ENQUETE PUBLIQUE RELATIVE AU PROJET DU PPRL DE LA PRESQU'ILE GUERANDAISE / SAINT-NAZAIRE

PROCES - VERBAL DE SYNTHESE

Le présent document est complété, en caractères bleus, des éléments de réponse de la DDTM 44, service instructeur du PPRL, et constitue ainsi le mémoire en réponse au PV de synthèse élaboré par la commission d'enquête.

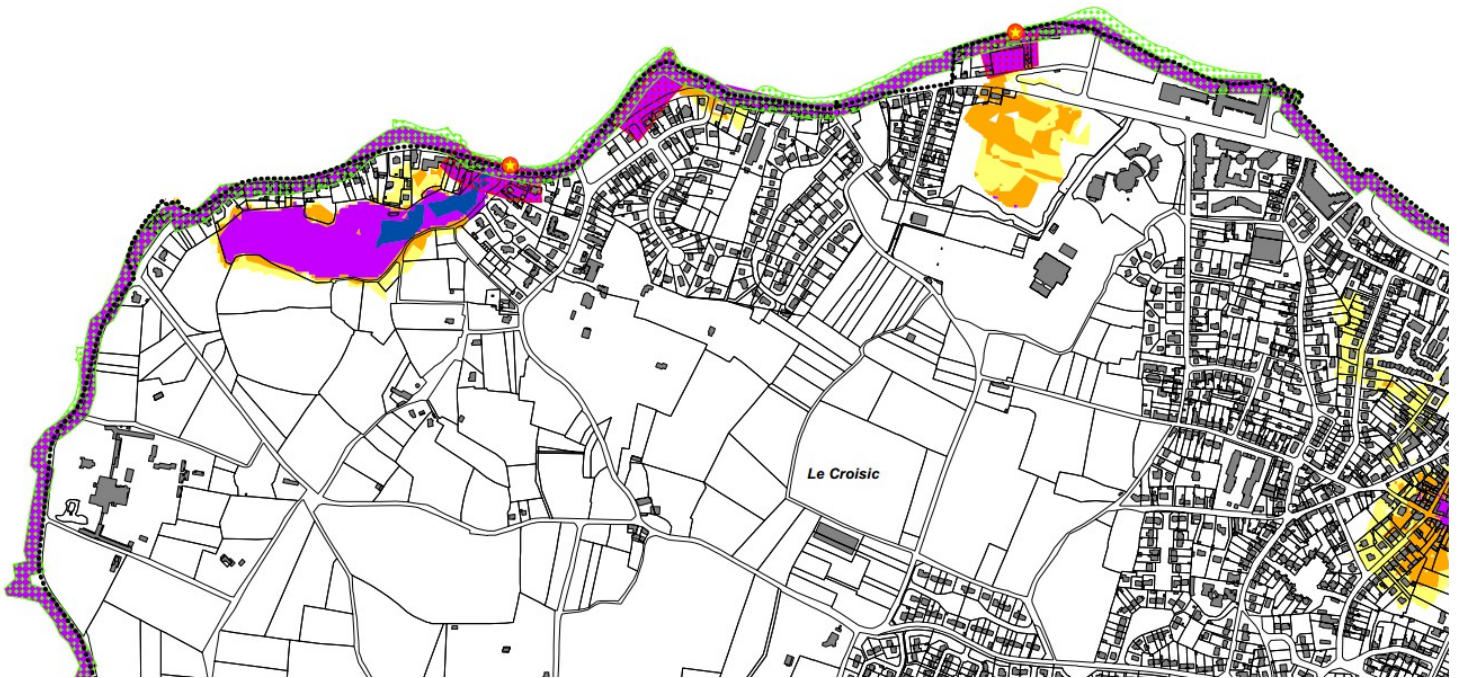
Le dossier L 7 émet sur ce thème une observation nouvelle selon laquelle des hypothèses de brèches sur la RD 145 ont été retirées « au dernier moment ».

Cette observation est erronée : ces hypothèses de brèches n'ont pas fait l'objet d'évolutions et figurent bien sur la version validée des cartes d'aléas du PPRL, comme l'illustre l'extrait ci-après de la carte d'aléas Xynthia + 20 cm (les brèches sont représentées par des étoiles jaunes entourées de rouge) :

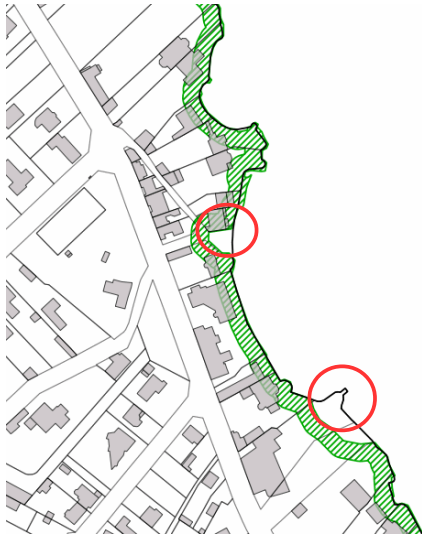
2-a) L'association s'interroge sur la cohérence du zonage Erc. Selon elle, il semble que des parcelles proches de la côte ne soient pas classées en zone Erc (cf. exemple de zones entourées en rouge sur la figure ci-dessous).

Sur le secteur concerné, la zone Erc en hachuré vert correspond à la zone de recul du trait de côte à échéance 100 ans.

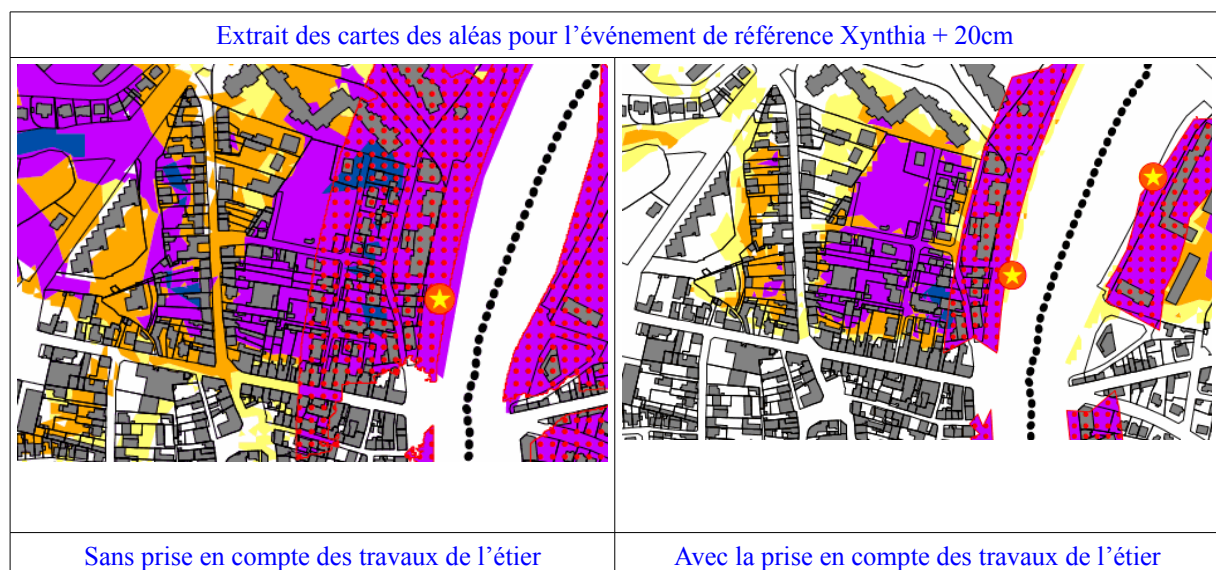
2-b) *L'association indique que, selon elle, les zones BC et R sont excessives au regard des travaux de confortement des digues de l'étier du Pouliguen.*

Les travaux de confortement et réhaussement des berges de l'Étier du Pouliguen, concernant le territoire des communes de La Baule, Le Pouliguen et Guérande, ont été pris en compte dans la définition du risque de submersion marine.

L'état projeté de ces ouvrages après travaux a par conséquent été intégré dans l'analyse des hypothèses de brèches, tout en se conformant aux règles techniques nationales fixées par la circulaire du 27 juillet 2011 relative à la prise en compte du risque de submersion marine dans les PPRL.

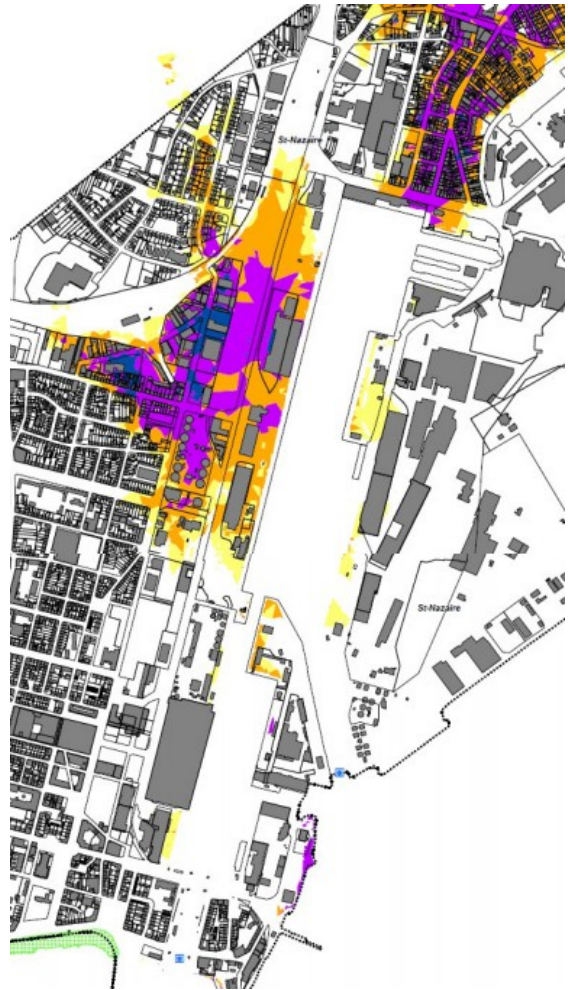
Cette hypothèse de connexion directe des bassins à la mer durant un épisode de submersion a été consolidée :

Ce second point peut être illustré par la comparaison des plans ci-dessous : le bureau d'étude en charge de l'étude d'aléas du PPRL a en effet fait tourner le modèle hydraulique construit dans le cadre de l'élaboration des PPRL sur la base des paramètres de Xynthia (sans élévation du niveau de la mer liée au réchauffement climatique) pour vérifier la cohérence des résultats obtenus avec les observations durant Xynthia.

La carte ainsi obtenue (ci-après à gauche) révèle une zone de faible surface exposée à la submersion le long du bassin de Penhouët, légèrement majorante par rapport aux observations du GPM qui a fait part de débordement « *sur le bassin de Penhoët, dans la partie Ouest* » durant Xynthia.

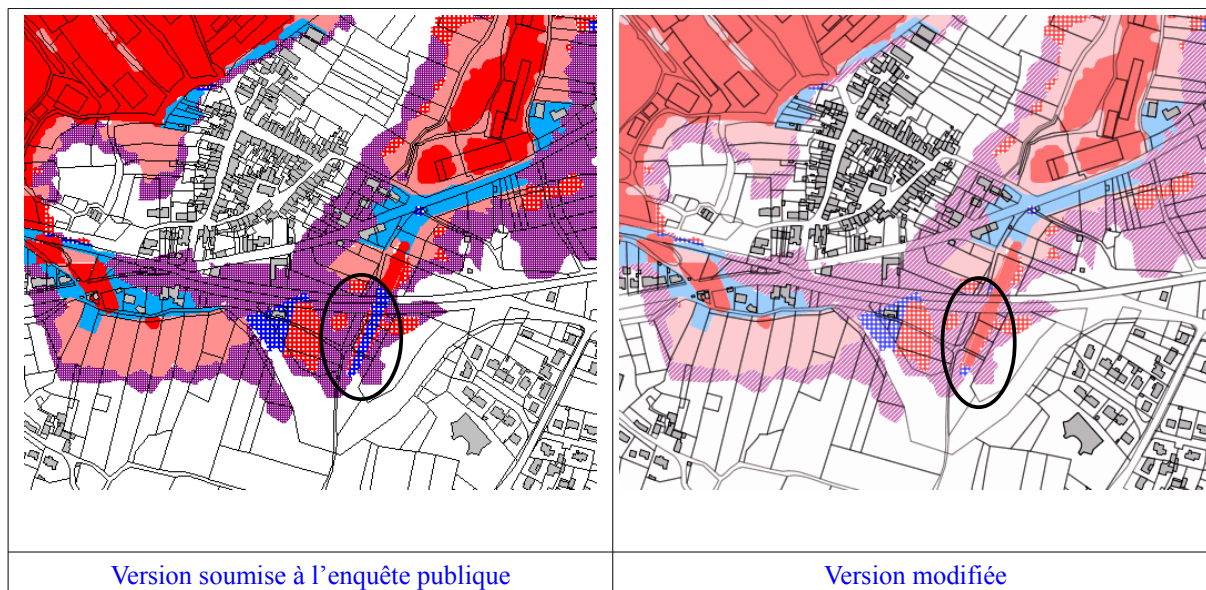
La présidente de l'association précise dans son courrier que le modèle numérique de terrain, le Litto3D, utilisé pour la modélisation de submersion marine du PPRL comporte des imprécisions.

Ces imprécisions peuvent avoir, selon elle, une incidence sur les cartes du PPRL.

La présidente de l'association indique que les parcelles 162, 170 et 174 situées sur la route RD 774 directement au sud de la voie ferrée devraient être classées en zone rouge R comme la parcelle 653 située au nord de la voie ferrée.

Le zonage réglementaire sera légèrement modifié en conséquence (cf. cartes ci-après) :

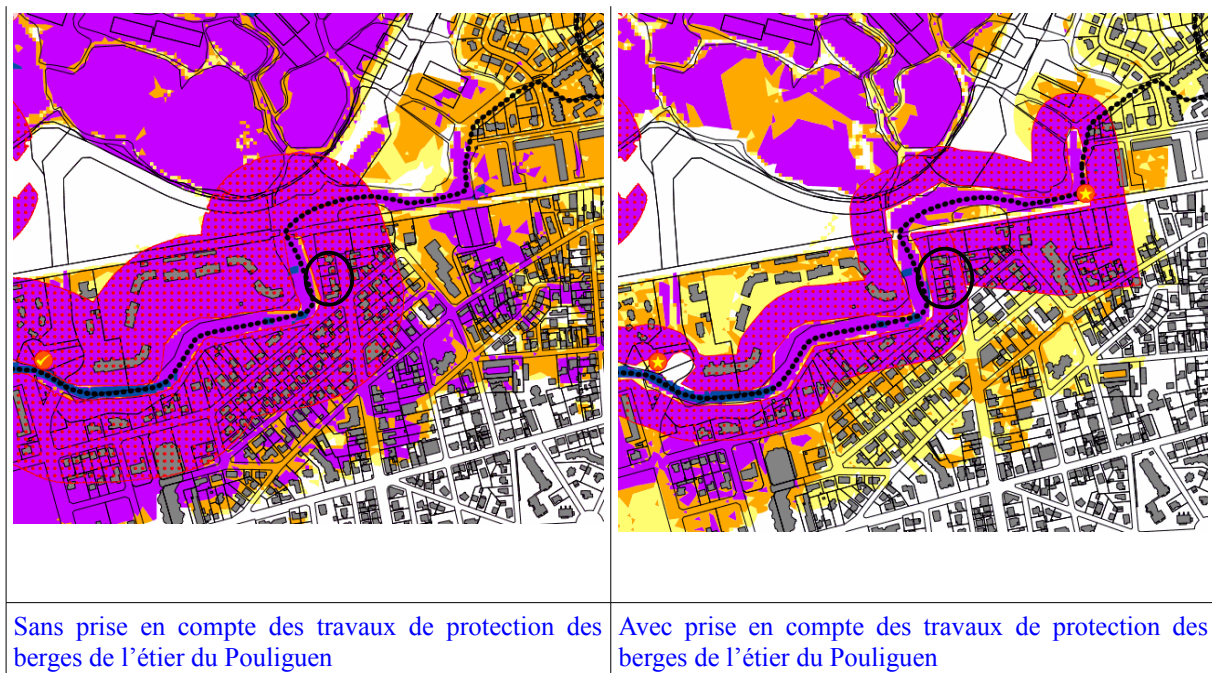
La parcelle de Mme Gauthier située au 19 avenue Isabelle à La Baule est classée en zone orange.

La zone orange regroupe les secteurs situés en bande de précaution derrière les ouvrages de protection et les secteurs soumis à un aléa fort via les chocs mécaniques induits par l'action de la houle.

Contrairement à ce qu'affirme Mme Gauthier dans son courrier, sa parcelle n'est pas impactée par des chocs mécaniques liés à la houle.
